פרויקט הל"ה-מחלקי המים

הערות ובקשות

נציג קטמון הנהלת מינהל קהילתי גינות העיר

כללי

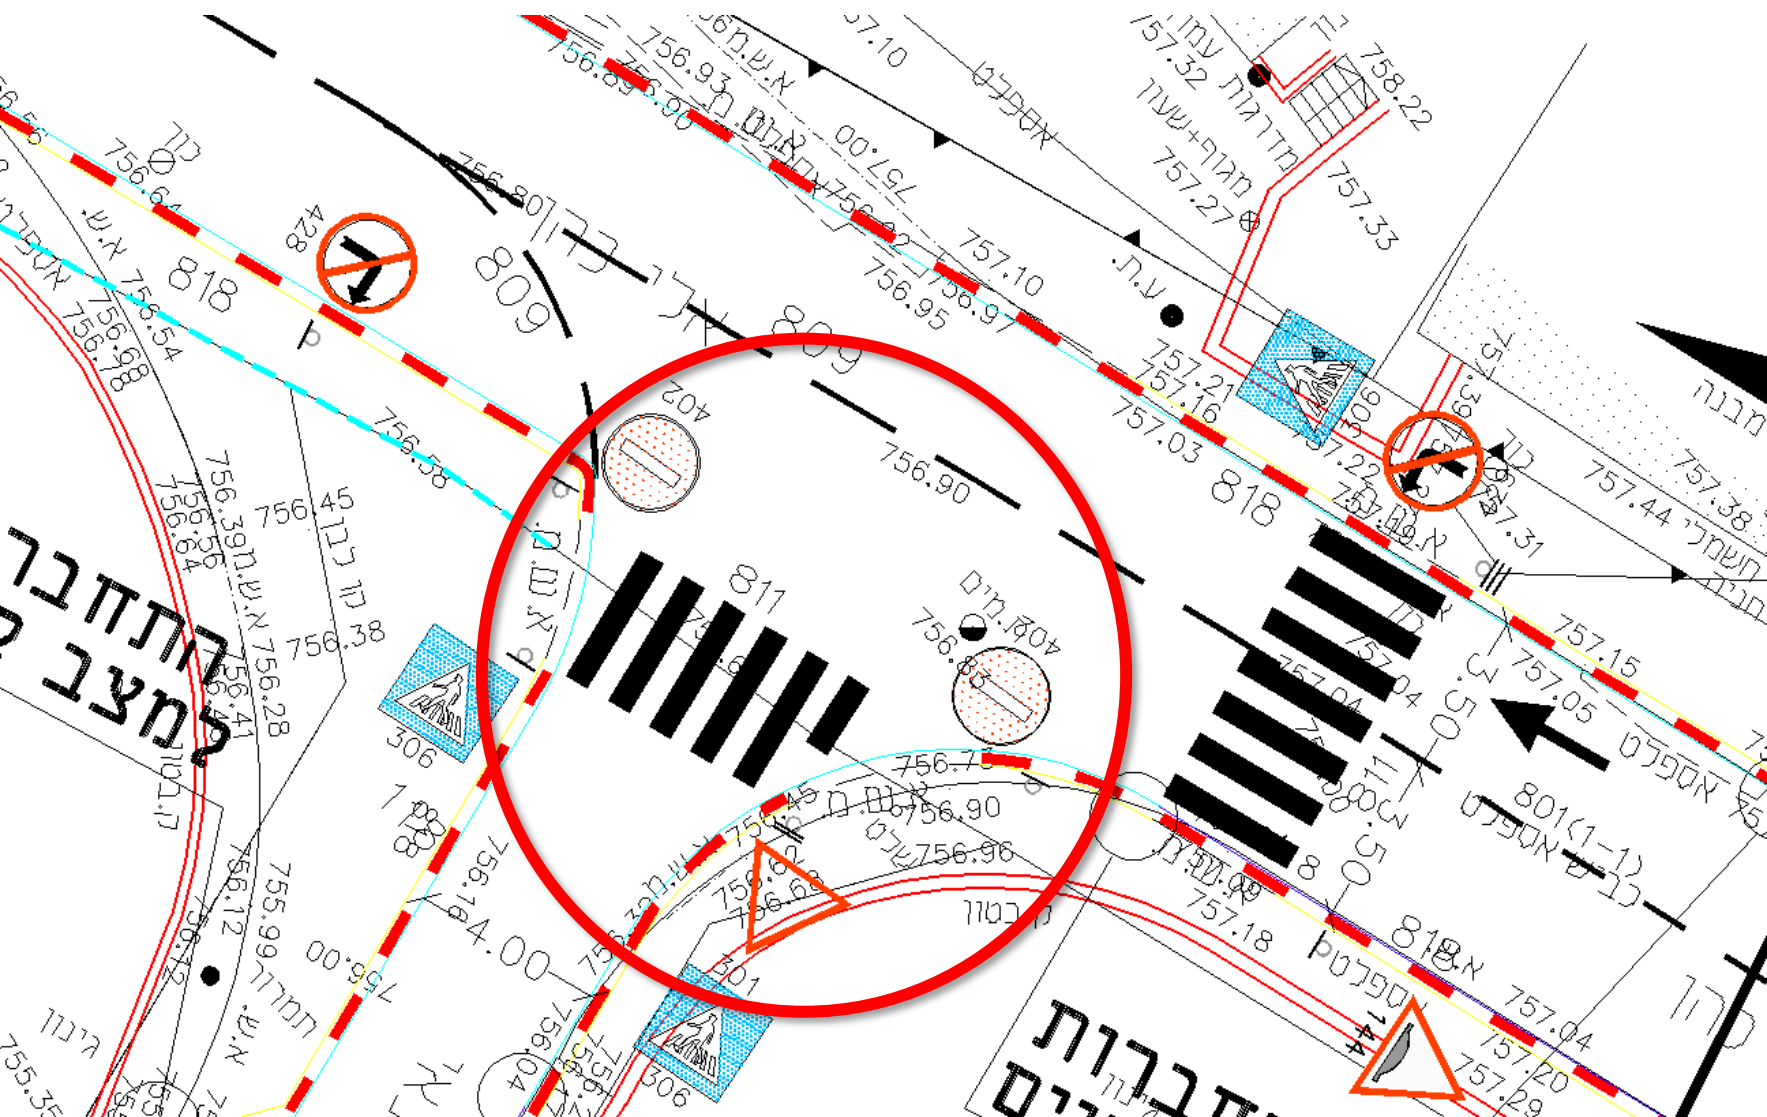
אופן מדידת מפרצי חניה – לא בכפולות
של 6 מ' אלא של 5 מ' (או 5.5 מ'),
והארכה שלהם היכן שמתאפשר

הל"ה בין בוסתנאי לכובשי קטמון

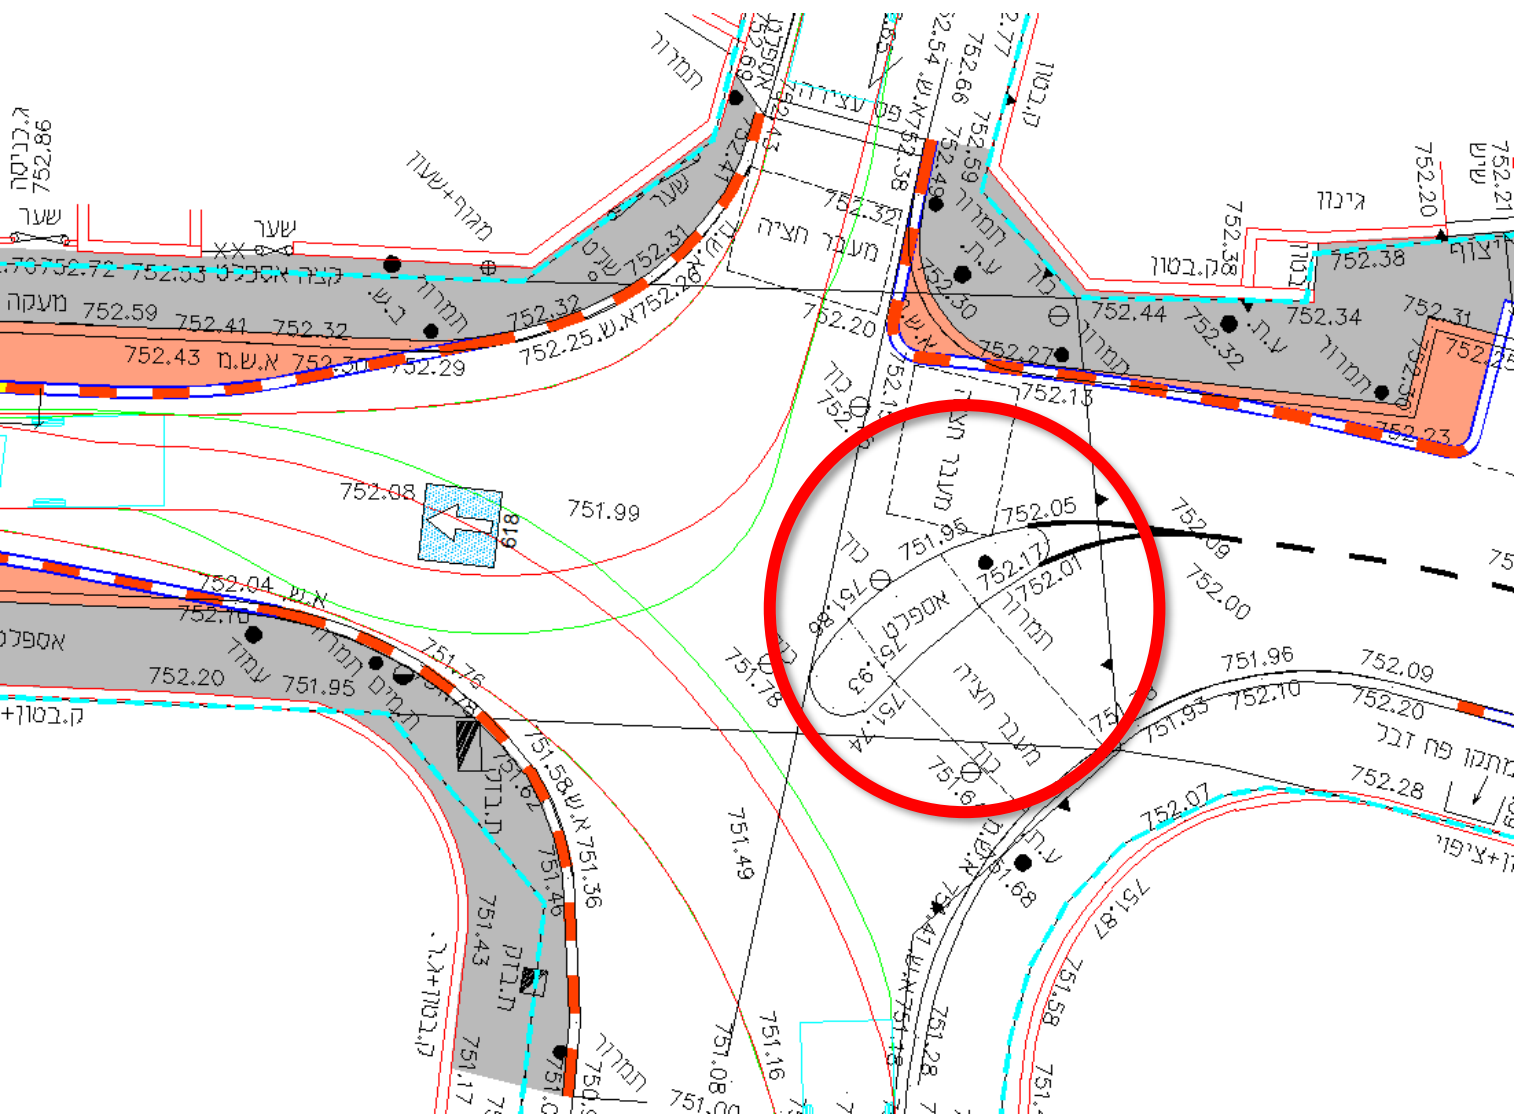
אין סיבה להרחבת
המיסעה מ-5.5 מ'
ל-6 מ' (רחוב ללא
תח"צ, תנועה
מקומית)

הרחבת מיסעה ל 6 מ'
במקום 5.5 מ' על
חשבון המדרכה
הדרומית

**יש להותיר את
המיסעה 5.5 מ'
ולהרחיב מדרכות
בהתאם**

הל"ה בין אלעזר המודעי למבצע קדש

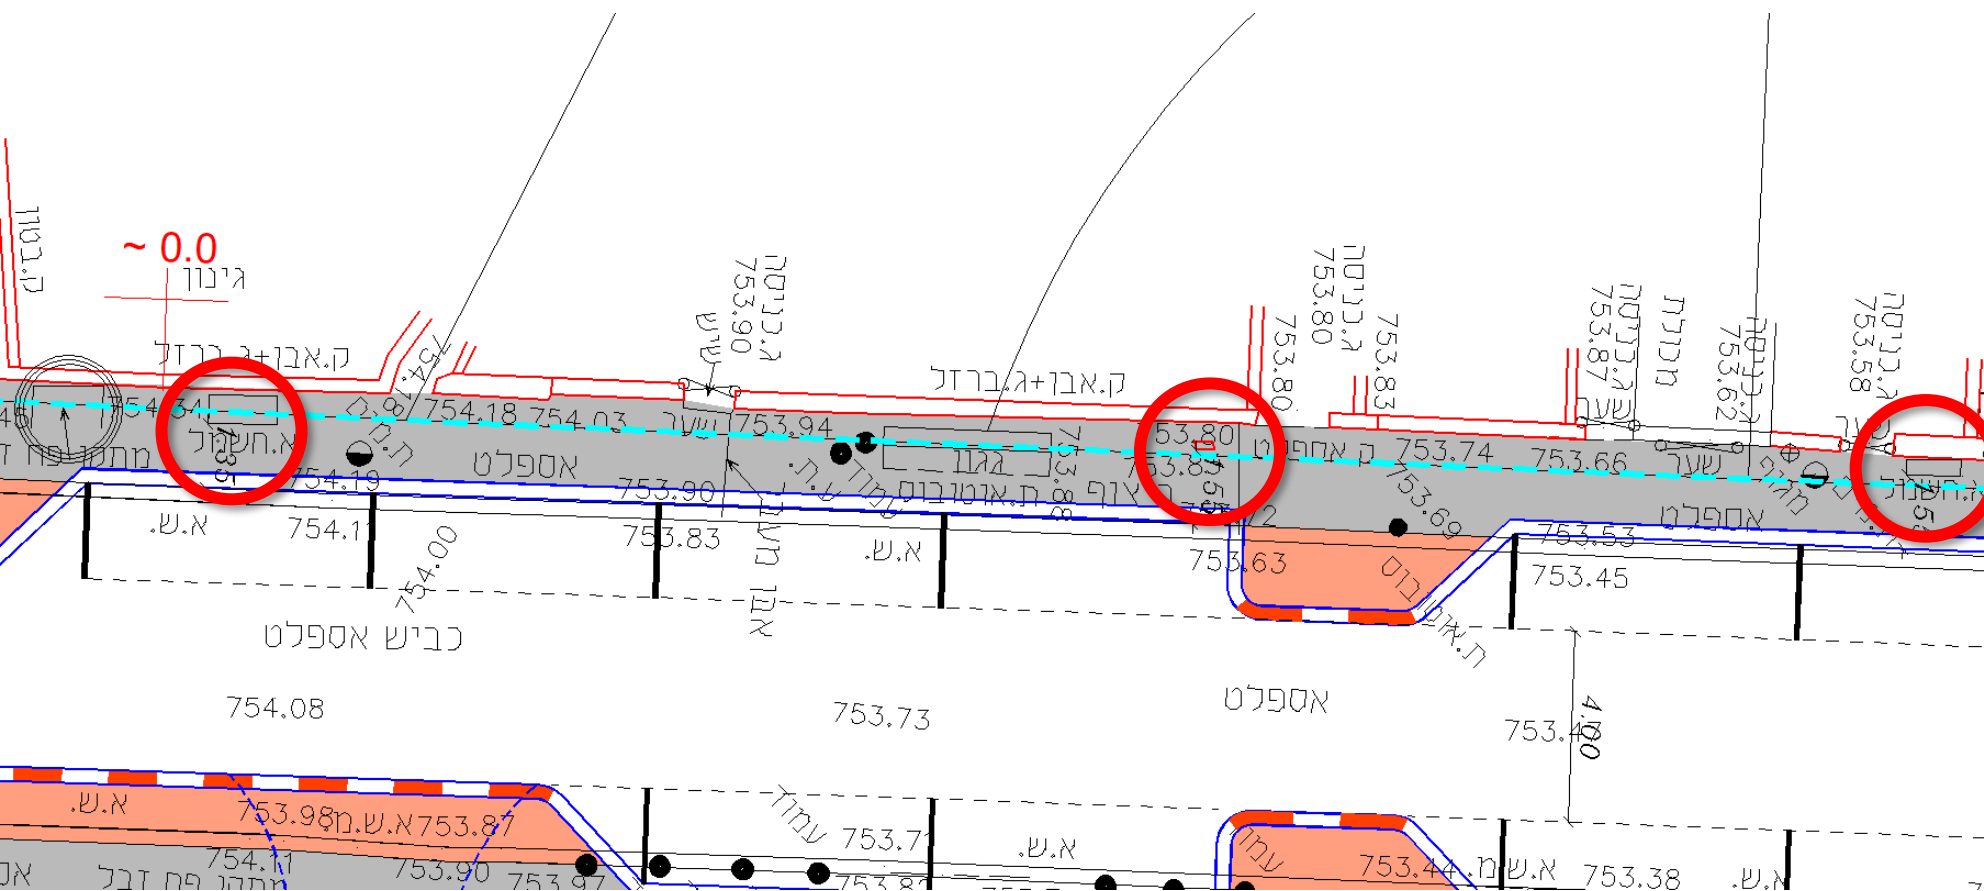
ארונות חשמל
/ תקשורת
בגדה הצפונית
- לבחון
אפשרות
להעתיק אותם
למקטע מדרכה
רחב יותר

צומת הל"ה / רחל אמנו

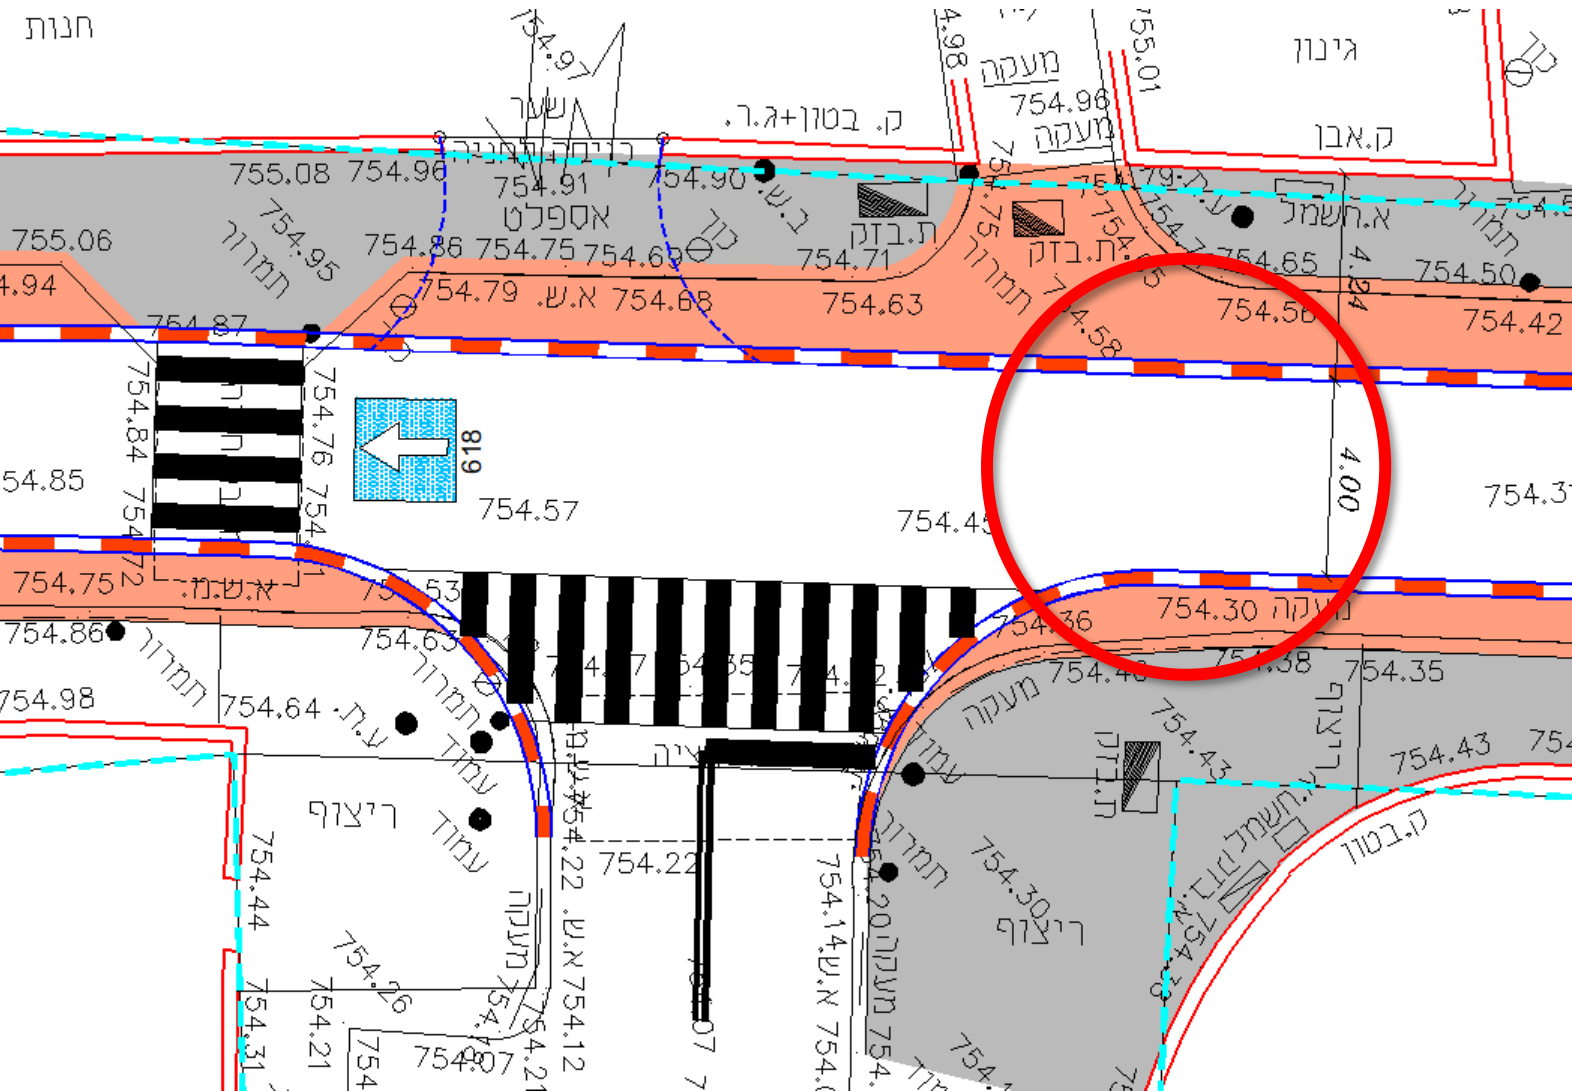
להוסיף מעבר
חציה בזרוע
המזרחית, רצוי
מוגבה

הל"ה בין אלעזר המודעי למבצע קדש

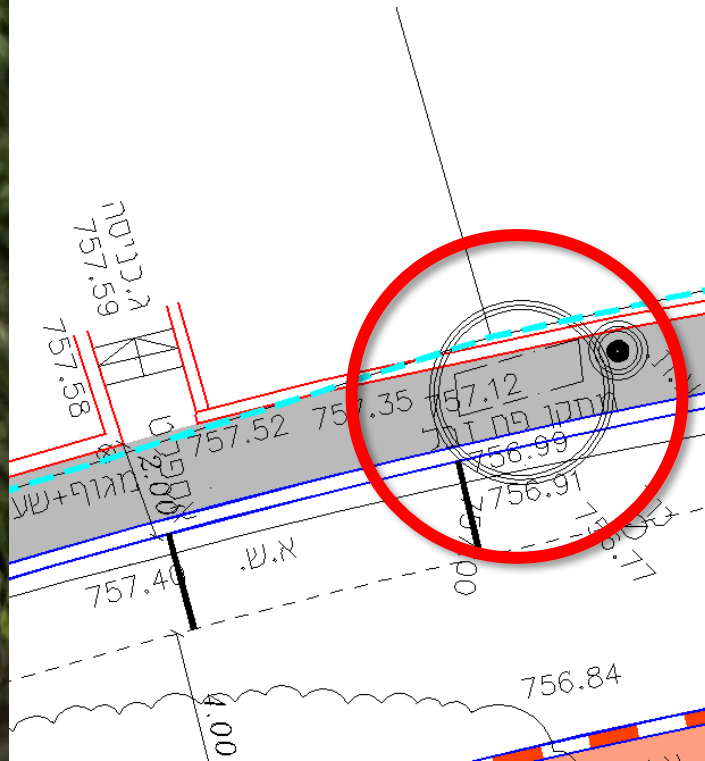
הל"ה 13: למצוא
פתרון לפח שמוצב
ברחוב - להכניס
לתחום המגרש
הפרטי

הל"ה בין אלעזר המודעי למבצע קדש

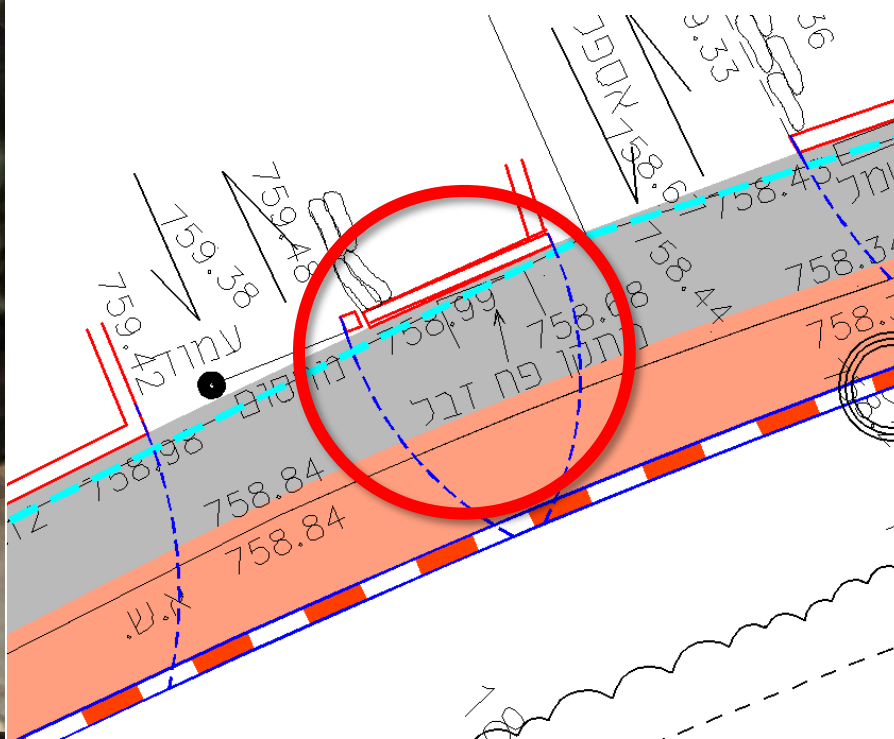
הל"ה 26: למצוא פתרון לפח שמוצב ברחוב – להכניס לתחום המגרש הפרטי

צומת הל"ה / מבצע קדש

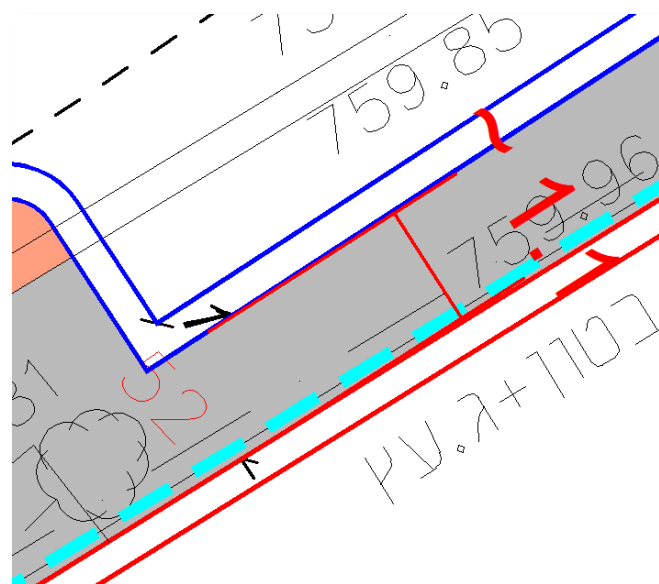
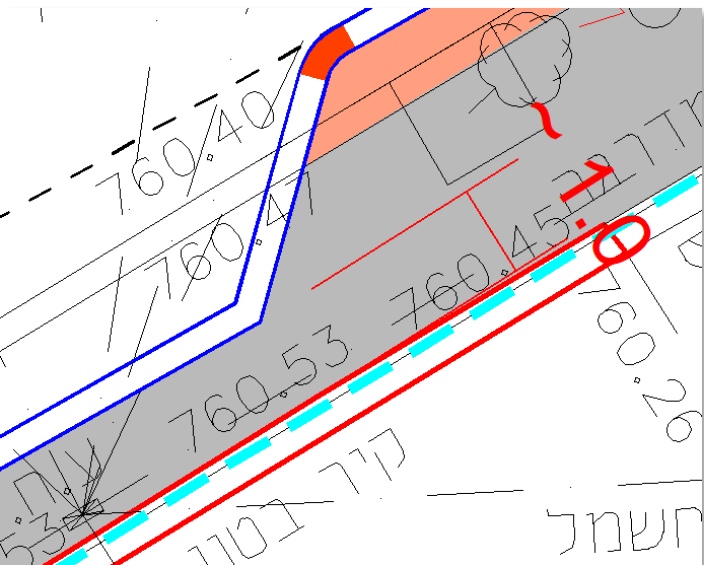
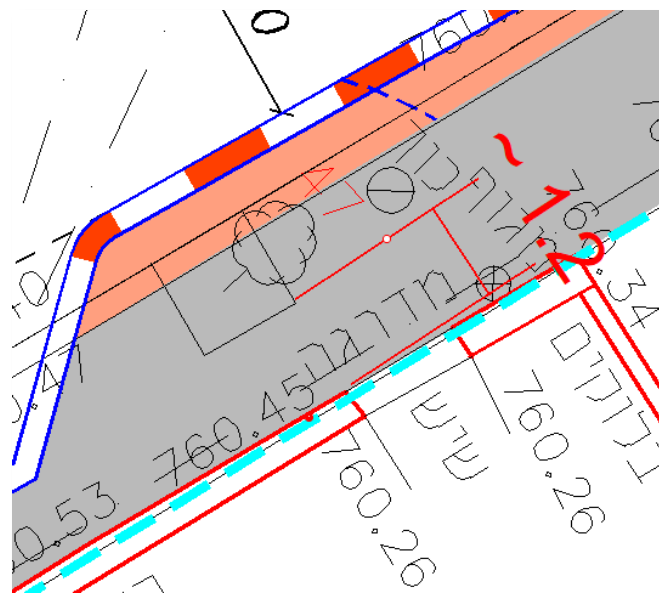
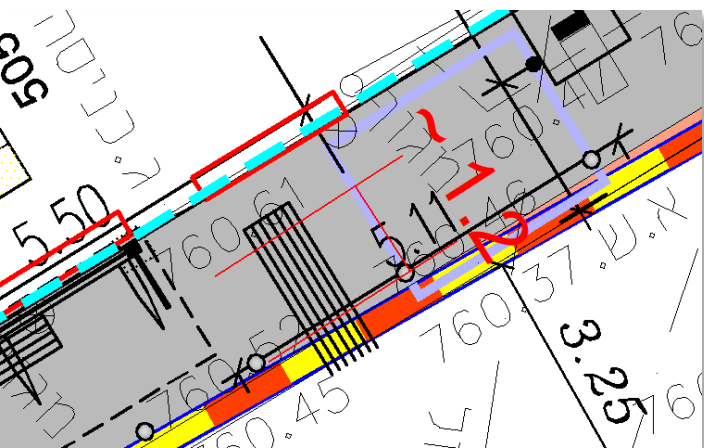
הוספת "אוזן" בדופן המערבית

(בדופן המערבית מצפון
למעבר החציה ממילא
מתחילה רצועת חניה. ניתן
לראות בתצ"א שהחלק
המערבי של פסי מעבר החציה
לא שחוקים – כלומר רכבים
ממילא לא נוסעים על החלק
(הזה)

צומת מחלקי המים / הגדנ"ע

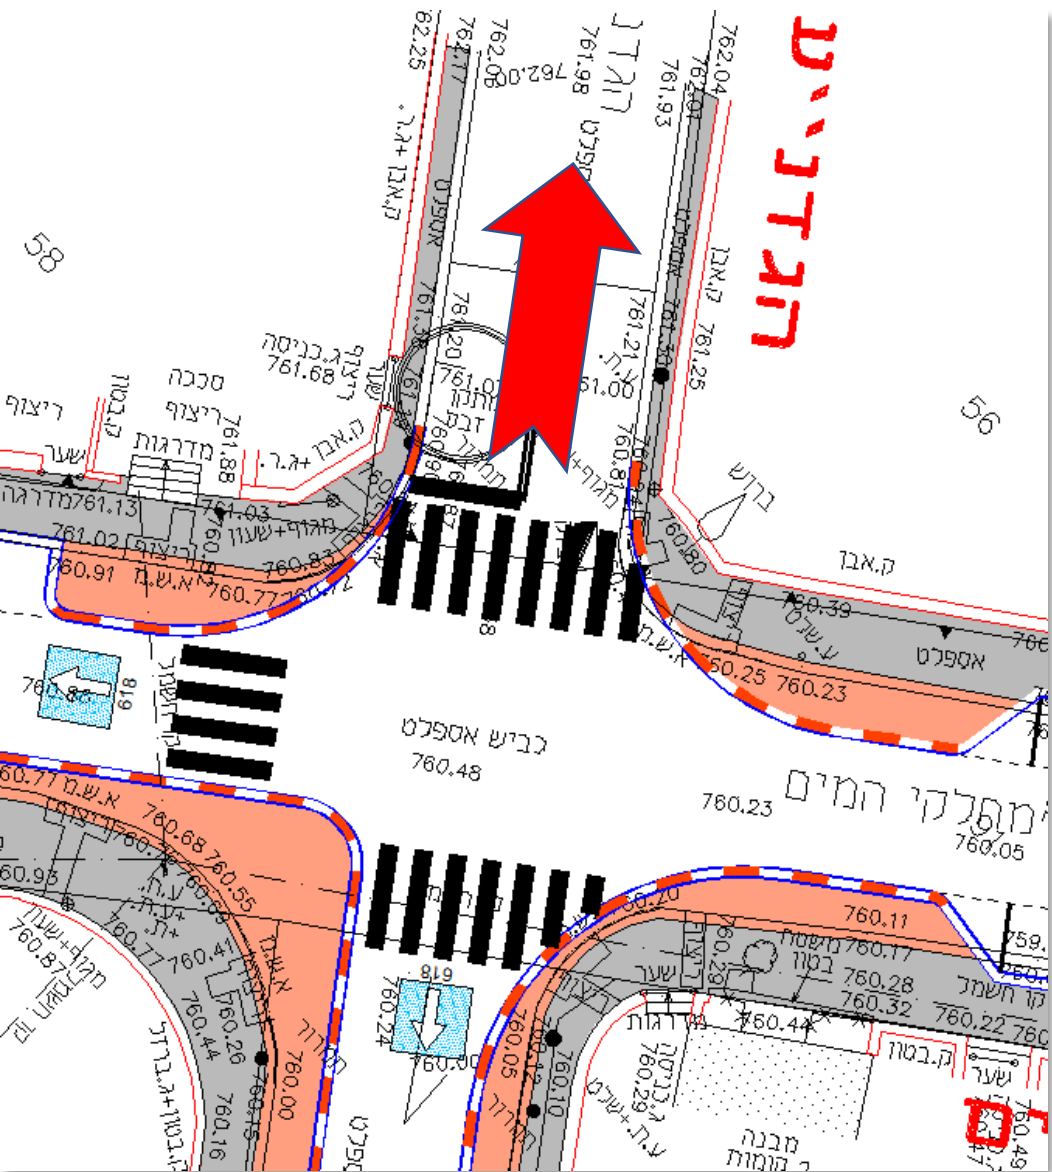
בחינת האפשרות להפוך את
המקטע הצפוני של הגדנ"ע
לחד סטרי לכיוון צפון
